PROYECTO REFUNDIDO OBRAS DE URBANIZACIÓN DEL SECTOR PE-APA/9 “VISTAHERMOSA” DEL PGMO DE ALICANTE

SEPARATA Nº 4: RED DE RIEGO

DICIEMBRE 2021

DESIGNACIÓN
TRAZADO PE-APA9

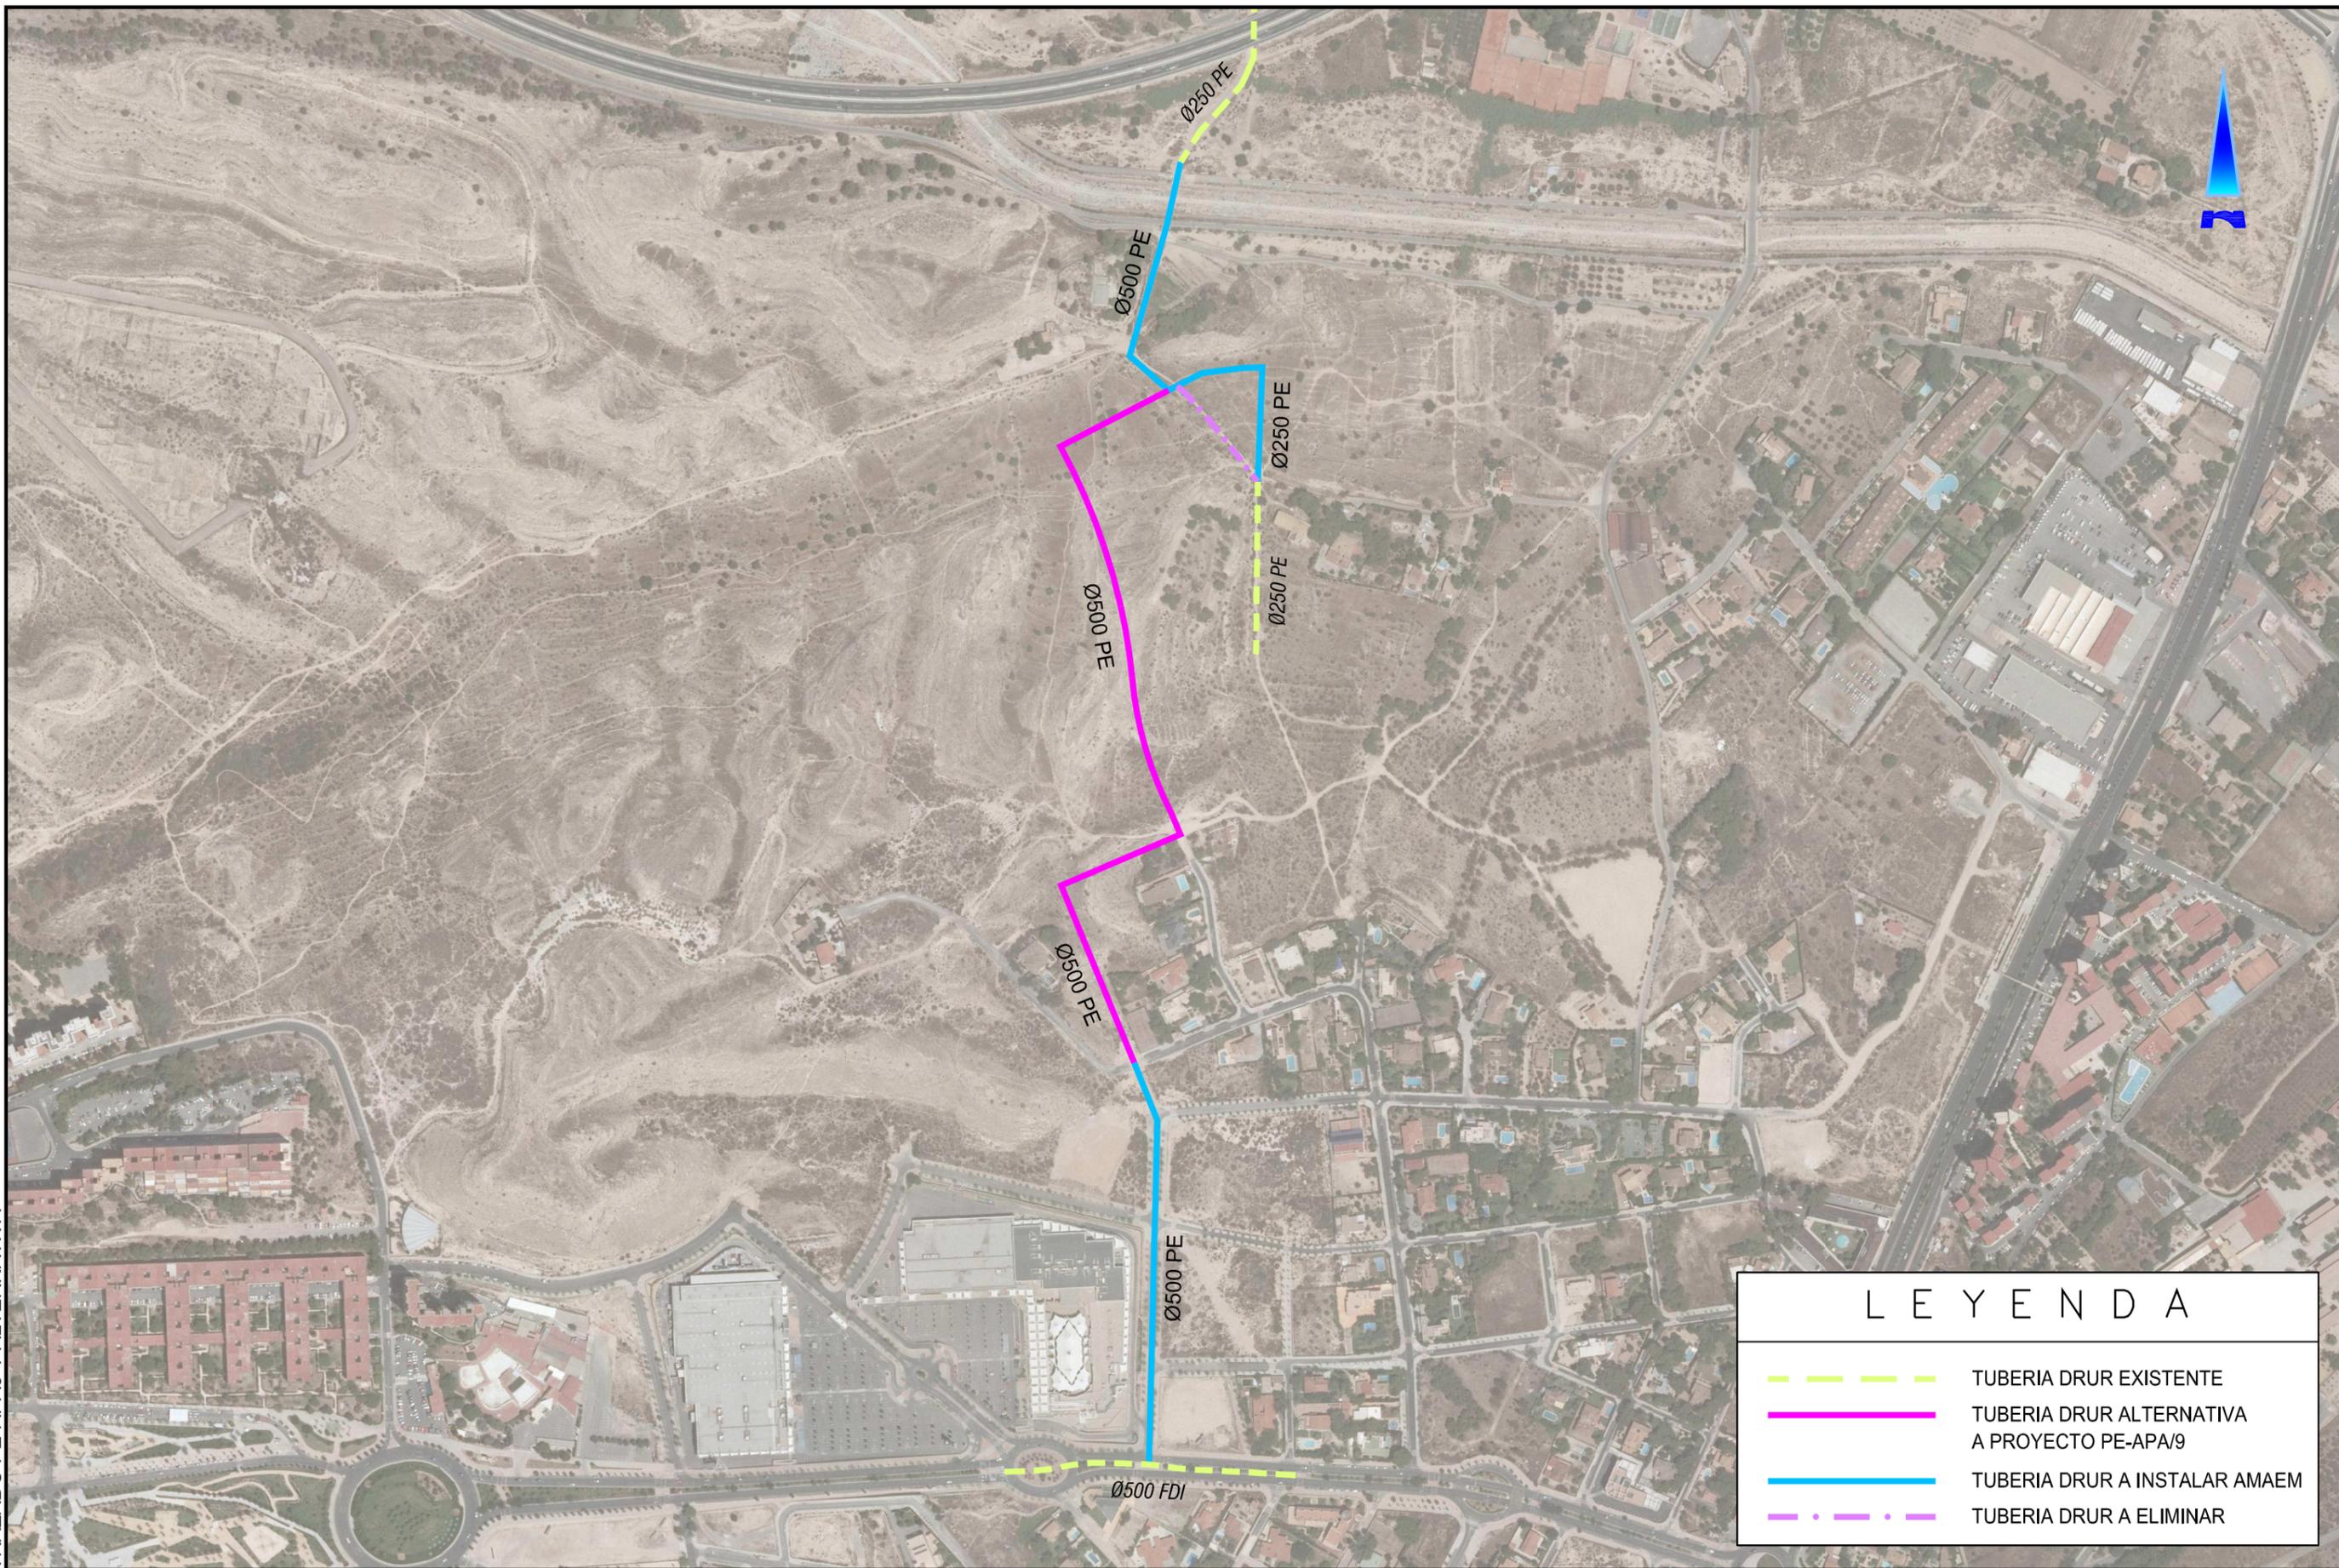
- Modificación completa del trazado, de acuerdo con el plano adjunto, discurriendo finalmente por las calles A, L y M, en lugar de por la A y O. Cabe mencionar que el trazado propuesto por Aguas Municipalizadas de Alicante, Empresa Mixta, discurría por las calle A, N, Bulevar y M, pero finalmente se optó por las calles A, L y M, para reducir el número de codos en la tubería a ejecutar.
- Mantener la tubería existente, modificando su trazado en el tramo situado al norte al discurrir sobre una parcela privada, situando dicho tramo en viario público. Cabe mencionar que la instalación mecánica de dicha canalización fue llevada a cabo por Aguas Municipalizadas de Alicante, Empresa Mixta.

DESIGNACIÓN
ALTERNATIVA A TRAZADO PE-APA/9

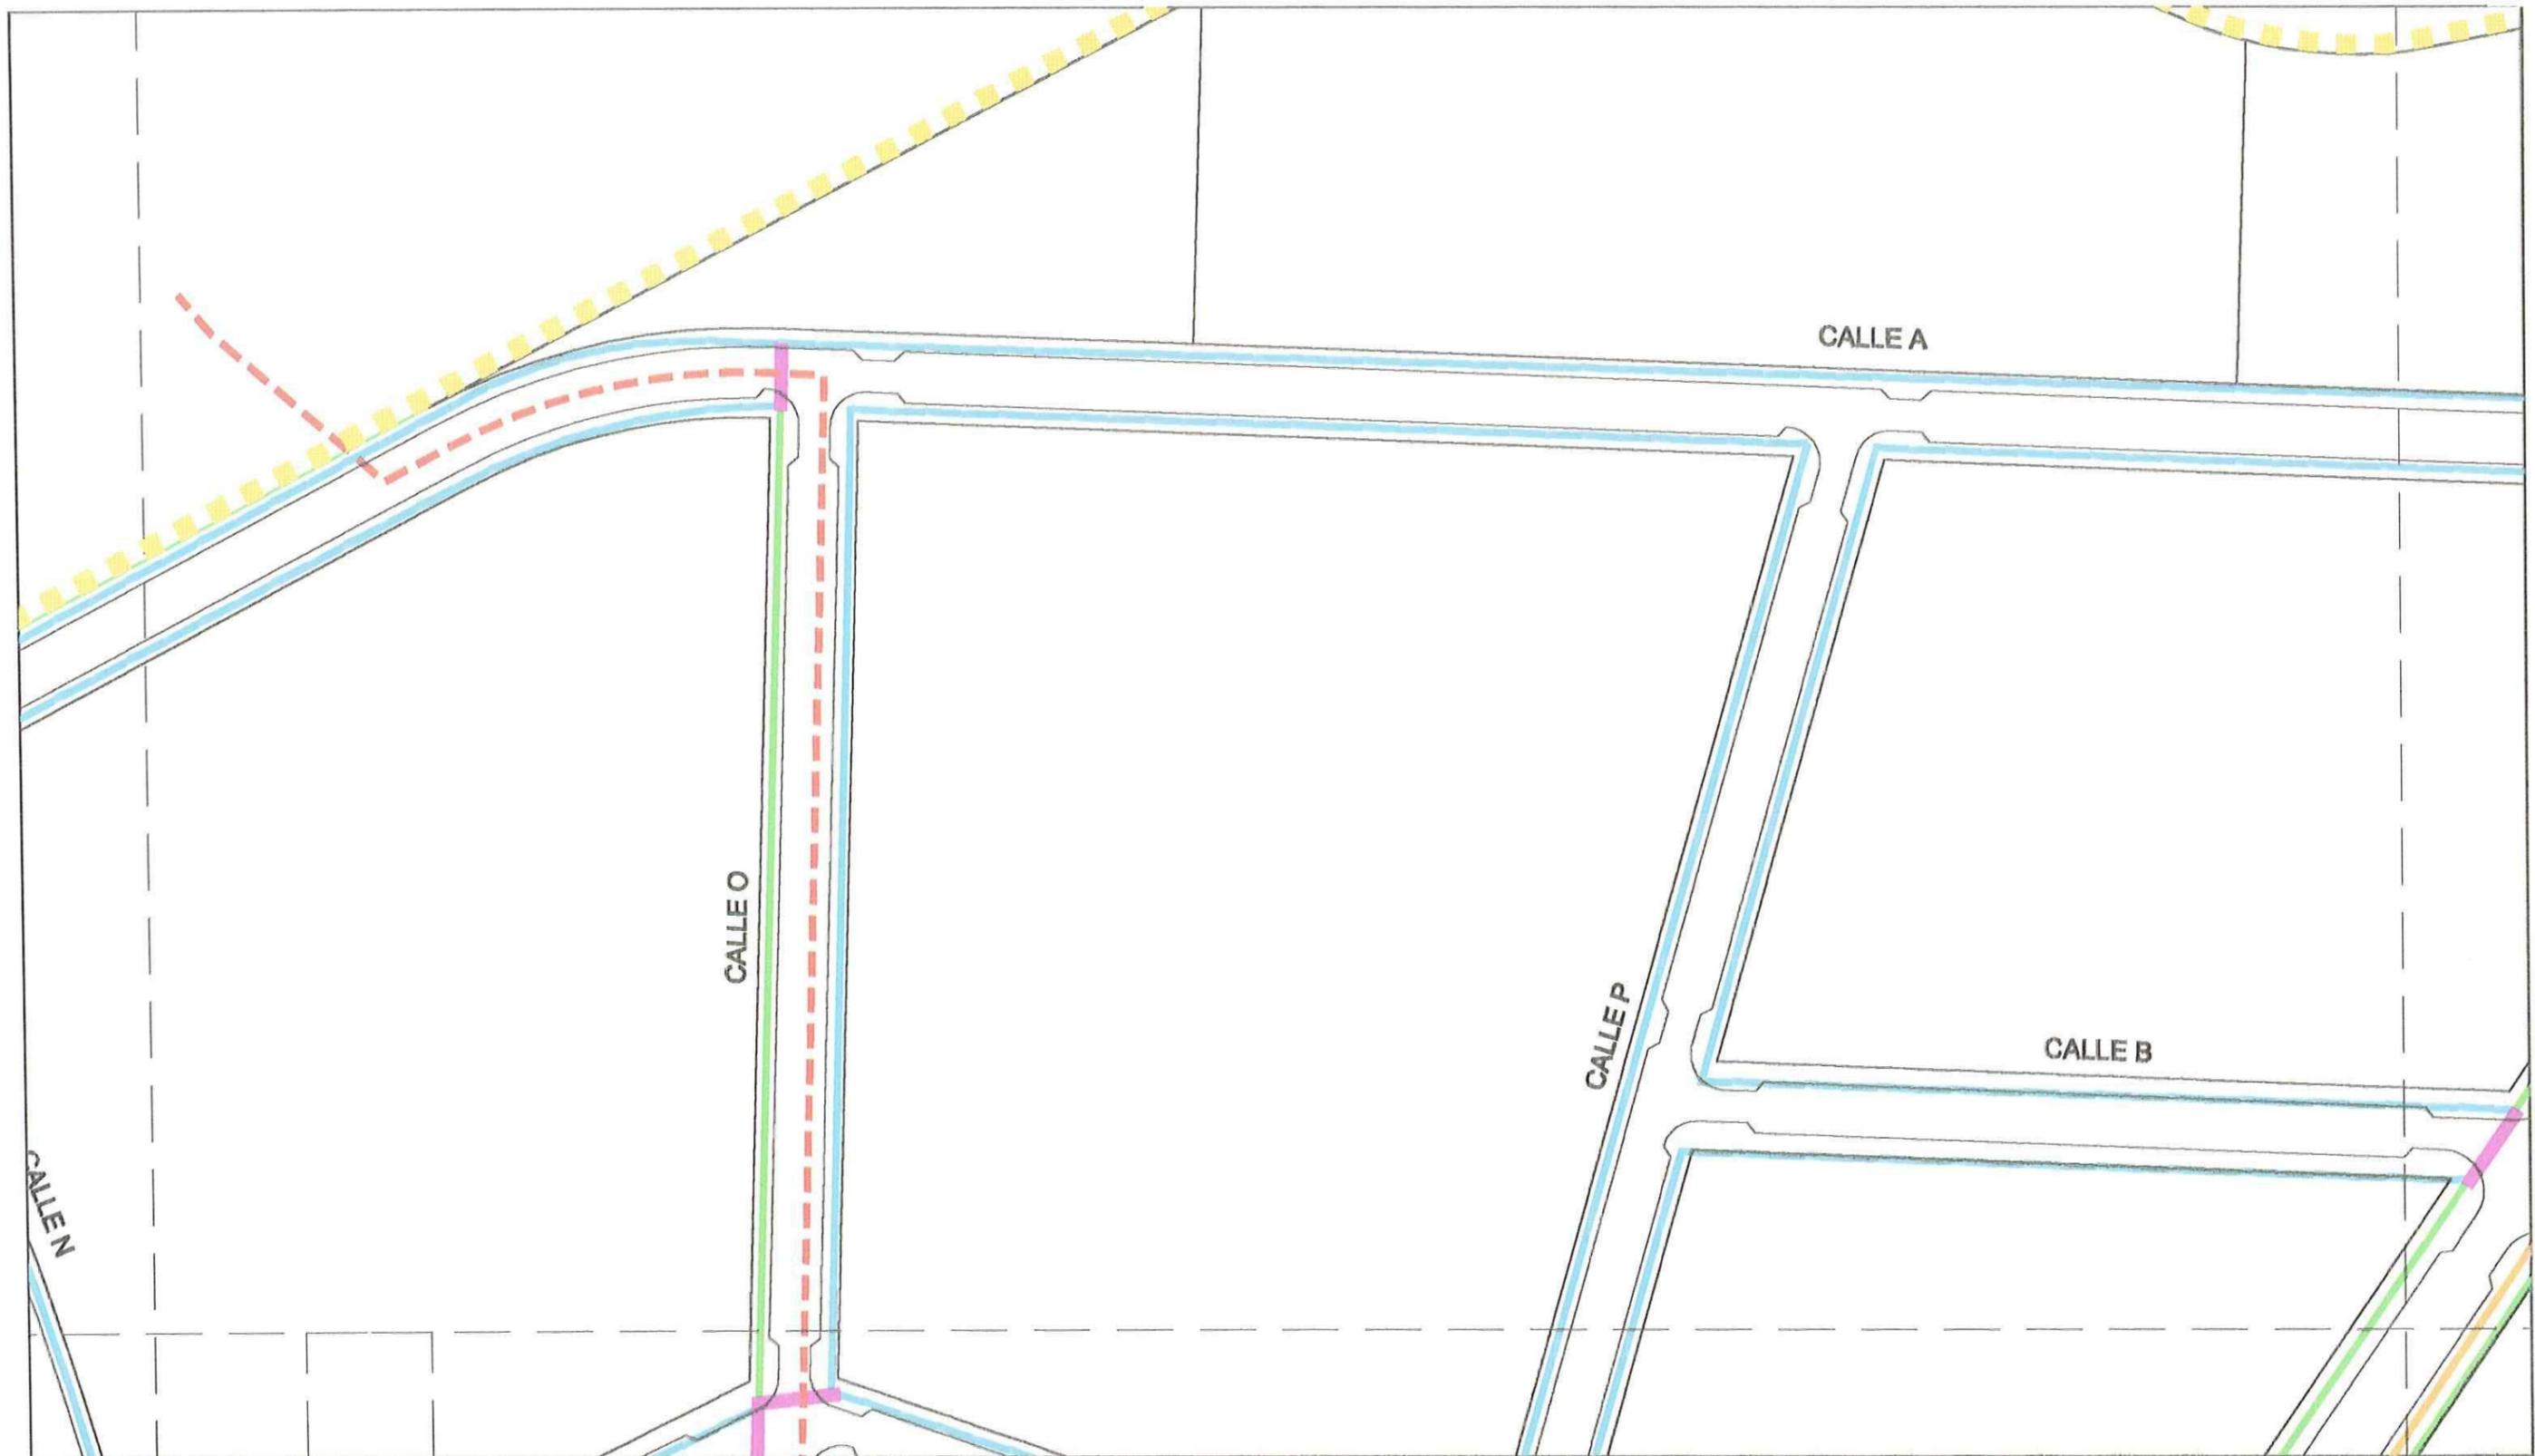
El motivo del cambio de trazado venía ocasionado para mantener una canalización de agua regenerada existente, que el proyecto preveía eliminar debido a que la tubería proyectada discurría sobre la existente.

Respecto al cambio de material se ha sustituido la tubería de PE AD de 500 mm de diámetro y 10 atm de presión, por tubería de Tubería de 500 mm de diámetro nominal, para agua reutilizada, de fundición dúctil, con recubrimiento interno de mortero cemento y externo cincado con acabado epoxi de color morado, de la clase de presión C40 ó C30 condicionado a un espesor mínimo de 7,2 mm y marcado de espesor nominal (9 mm) en tubo, incluso p/p de manga de polietileno y cinta señalizadora de agua reutilizada y junta automática flexible.
